Dotyczy: w postępowania: „Wykonanie robót budowlanych w formule zaprojektuj i wybuduj dla zadania pn.: „Przebudowa i adaptacja obszaru Oddziału Otolaryngologicznego w Szpitalu im. Św. Wincentego a Paulo w Gdyni” Nr sprawy - D25M/252/N/9-22rj/22

Zamawiający – Szpitale Pomorskie Sp. z o. o. z siedzibą w Gdyni, na podstawie treści art. 284 ust. 2 ustawy z dnia 11 września 2019 roku – Prawo zamówień publicznych (Dz. U. z 2021 r. poz. 1129 ze zm.), zwanej dalej ustawą Pzp, udziela odpowiedzi na pytania Wykonawców.

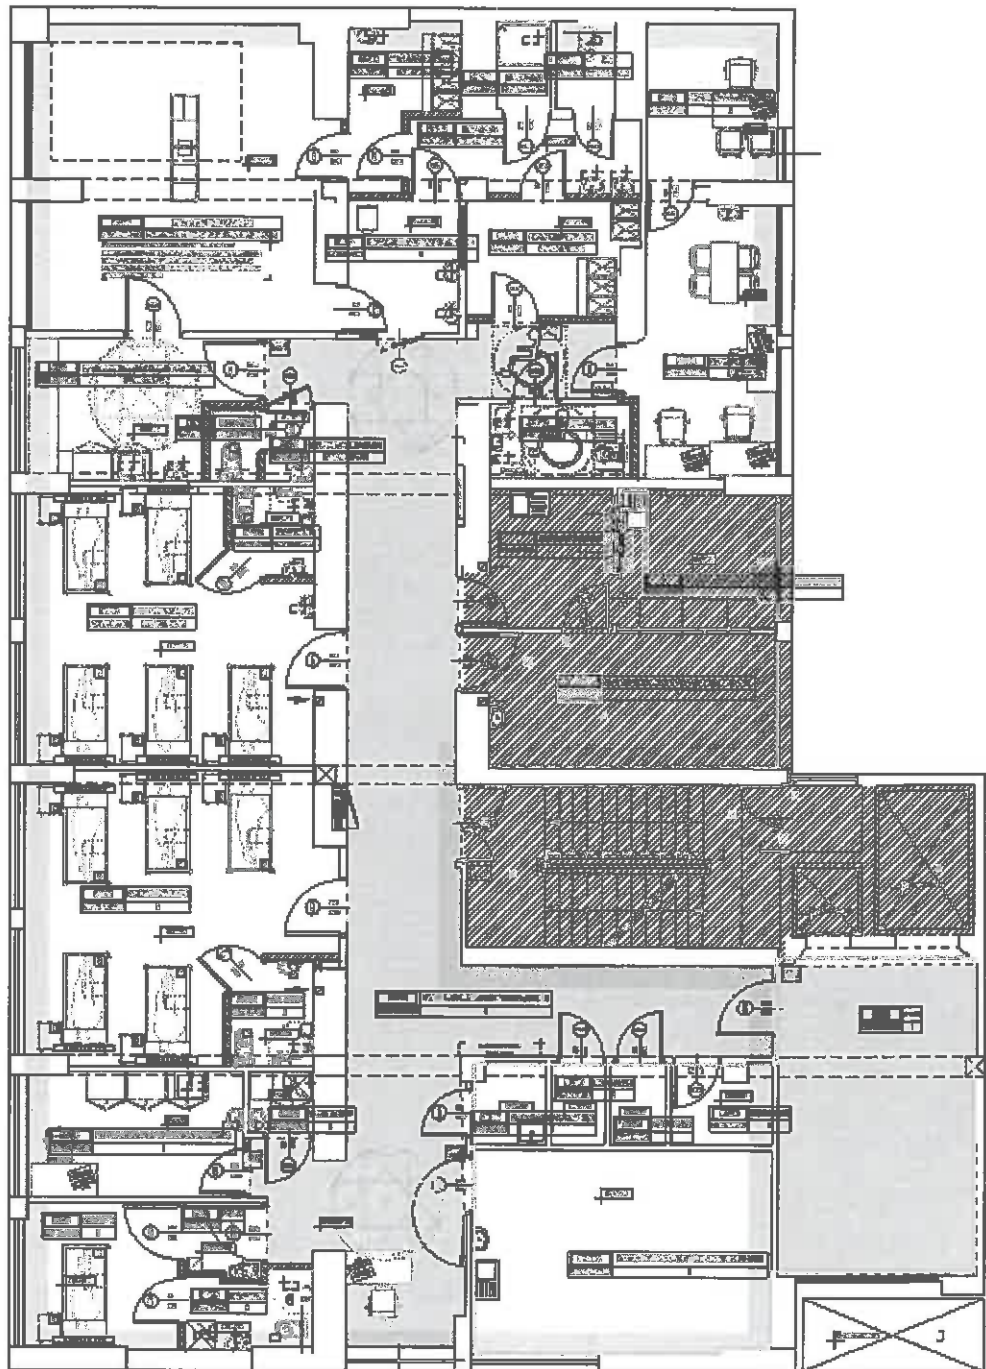
17. Zamawiający w projekcie koncepcyjnym na potrzeby programu funkcjonalno-użytkowego w punkcie B Instalacje elektryczne i teletechniczne opisuje wymóg stosowania systemu sterowania oprawami oświetleniowymi w częściach wspólnych przez sterowniki DALI, zgodnie ze schematem. Prosimy o przekazanie schematu, na który powołuje się Zamawiający w projekcie koncepcyjnym lub potwierdzenie, że zapis ten nie odnosi się do remontu 8 piętra, a opis został załączony omyłkowo.

Odp. Schemat został zamieszczony poniżej. Kolorem zielonym oznaczono obszar, w którym ma zostać zrealizowane oświetlenie w systemie DALI.
